**Avis de la Mission Régionale d'Autorité environnementale
Nouvelle-Aquitaine
relatif au projet de centrale agrivoltaïque au sol dans la
commune de Saint-Martin-de-Coux (17)**

n°MRAe 2025APNA67

dossier P-2025-17383

Localisation du projet : Commune de Saint-Martin-de-Coux
Maître d'ouvrage : Société REDEN
Avis émis à la demande de l'Autorité décisionnaire : Le préfet de la Charente maritime
En date du : 24 février 2025
Dans le cadre de la procédure d'autorisation : Permis de construire
L'Agence régionale de santé et le préfet de département au titre de ses attributions dans le domaine de l'environnement ayant été consultés.

Plan masse – extrait du résumé non technique page 1

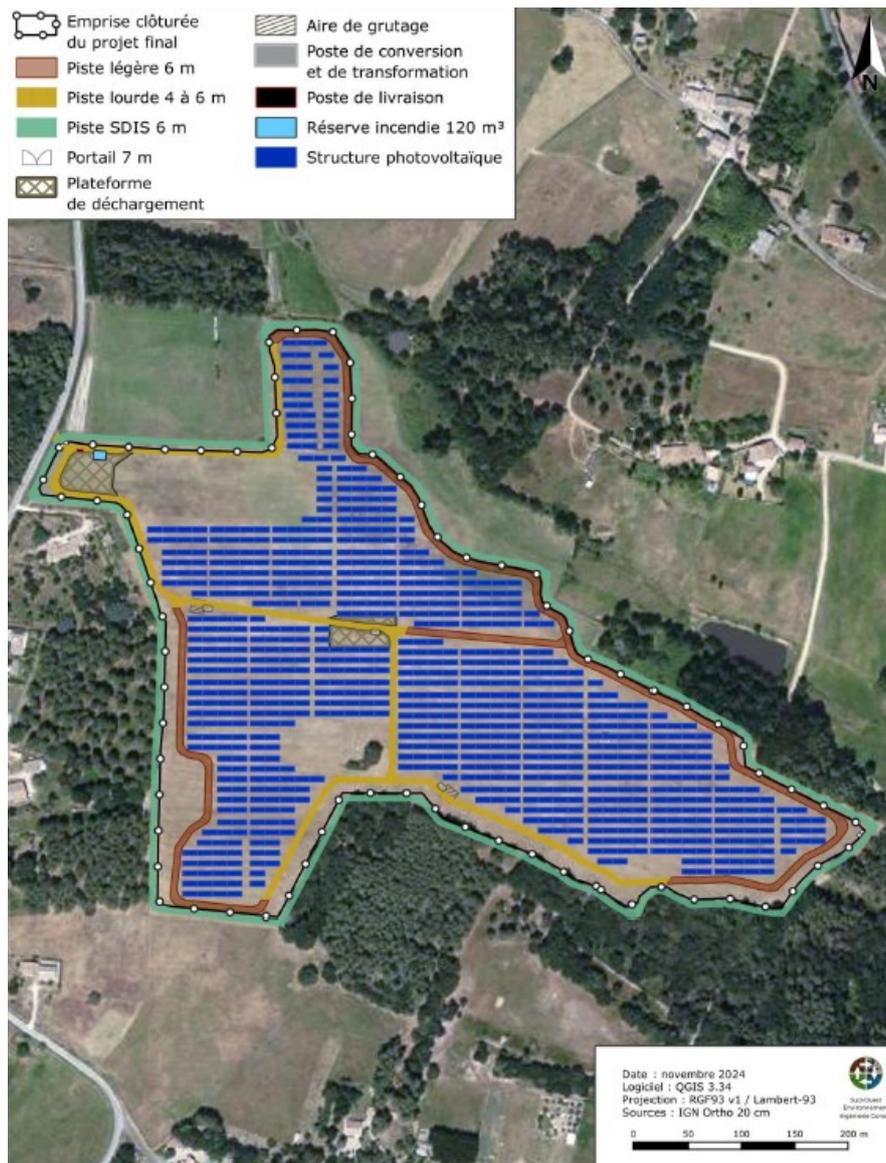
Le volet agricole du projet comprend du pâturage bovin sur environ 17,35 hectares. Des aménagements sont prévus pour accueillir le cheptel, tels que des abreuvoirs, des inter-rangs des panneaux photovoltaïques

espacés d'au moins 5 mètres. Le point bas des panneaux est situé à seulement 1,2 mètre ce qui paraît incompatible avec la présence de bovins. Le projet s'étend sur une superficie d'environ 27 hectares, scindée en trois entités clôturées sur des terrains agricoles de prairie.

La MRAe recommande que les panneaux photovoltaïques soient rehaussés afin de rendre compatible le pâturage des bovins et la production d'électricité.
